Panamá, 23 de Diciembre 2019

El motivo de la misma es para hacerle entrega formal de información aclaratoria presentada en la Nota **DEIA-DEEIA-AC-0209-0512-2019 del 5 de Diciembre 2019**, y **Notificado el Martes 17 de Diciembre 2019**, del Estudio de Impacto Ambiental Categoría II denominado **“URBANIZACION SENDERO DE PARIS”** promovido por la Empresa **GRUPO EL CERRO. S.A.**, a desarrollarse en el Corregimiento de Paris, Distrito de Parita, Provincia de Herrera.  
Esperamos que continúe el proceso de evaluación, con el fin de realizar un proyecto con el fiel cumplimiento de las leyes ambientales.

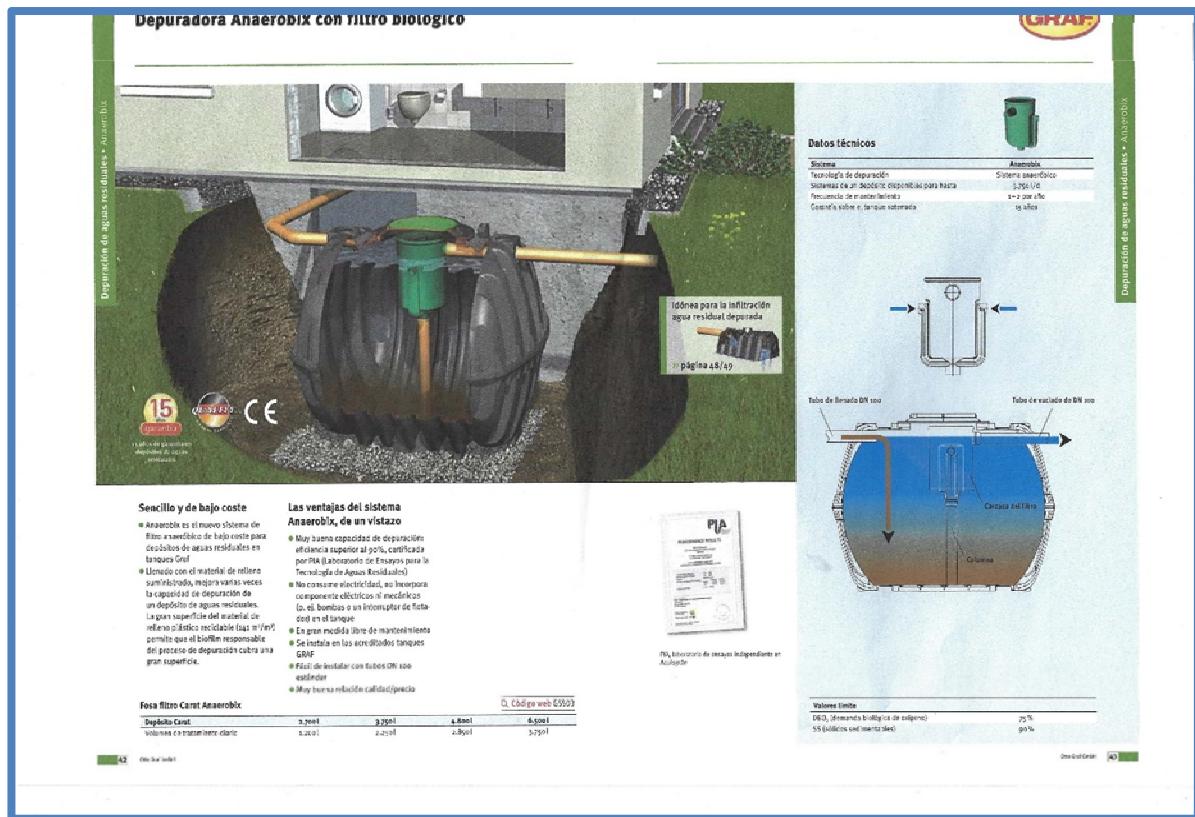
De acuerdo a lo Presentado en la información de la primera nota aclaratoria, solicitada mediante nota **DEIA-DEEIA-AC-0097-1706-2019**, con relación a la respuesta de la tercera pregunta, que se solicita presentar normativa que cumplirá para la descarga, indicar que si el proyecto tiene un alcance de construcción de PTAR, presentar coordenadas del punto de descarga, ficha técnica, volumen de agua residual a tratar, versus el generado por los locales comerciales, impactos y medidas de mitigación, coordenadas de ubicación de la PTAR, indicar en que consiste el sistema de tratamiento de aguas residuales, presentar análisis de calidad de agua de la quebrada venado, el promotor indica que. "el documento

Anexo II donde se explica el tratamiento de aguas residuales para la operación del proyecto. En la fase de construcción se utilizarán los sistemas de inodoros portátiles los cuales son permitidos e utilizados para la fase de construcción por lo que se solicita presentar lo siguiente:

- a. Coordenadas UTM con sus respectivas DATUM de ubicación del área donde será instalada la PTAR y sus respectivos puntos de Descarga.
- b. Longitud y Coordenadas UTM con sus respectivos DATUM del alineamiento de la infraestructura necesaria para transportar las aguas residuales desde el área del proyecto hacia la PTAR y posteriormente el punto de descarga. En caso de que se ubique fuera del área propuesta para el desarrollo del proyecto deberá presentar Registros Públicos de otras fincas autorizaciones y copia de las cedulas del propietario ambos documentos debidamente notariados, En caso de que el propietario sea persona jurídica deberá presentar registro público de la sociedad.

- c. Línea base de la zona donde pasara la infraestructura necesaria para transportar las aguas residuales desde el área del proyecto hacia la PTAR y posteriormente al punto de descarga, sus impactos y mediadas de mitigación a implementar.

- d. Tipo de porcentaje de vegetación que será afectado por el alineamiento por donde pasará la infraestructura necesaria para transportar las aguas residuales.

- e. Como será el mecanismo y norma la cual se adoptará para la descarga del afluente tratado, además indicar cual será el manejo y la disposición final que se le dará al lodo generado por la PTAR

- f. Memoria técnica y esquema de planta de tratamiento de aguas residuales en base al desarrollo del proyecto y definir el volumen de agua residuales a tratar vs el volumen de agua que generan las 31 residencias unifamiliares, los tres edificios para propiedad horizontal y los dos edificios para locales comerciales.

- a. El Proyecto Urbanización Senderos de Paris **NO CONTEMPLA PLANTA DE TRATAMIENTO DE AGUAS RESIDUALES TRADICIONAL**, Sino un **SISTEMA DE TRATAMIENTO DE AGUAS RESIDUALES INDIVIDUAL** para cada lote servido. Se utilizara el espacio necesario para la colocación del Sistema en cada Lote dependiendo el Uso para el cual se ha designado.

En cada Lote servido, se instalarán los sistemas de tratamiento de aguas residuales según el calculo definido en la etapa de **PLANOS DE INFRAESTRUCTURA SANITARIO**. Diseño posterior a la aprobación del Estudio de Impacto Ambiental Categoría II. Estos Planos serán evaluados en **VENTANILLA UNICA**, del Ministerio de Vivienda y Ordenamiento Territorial, en la sección de UAS - MINSA (Aspectos Sanitarios). En esta sección del MIVOT, los
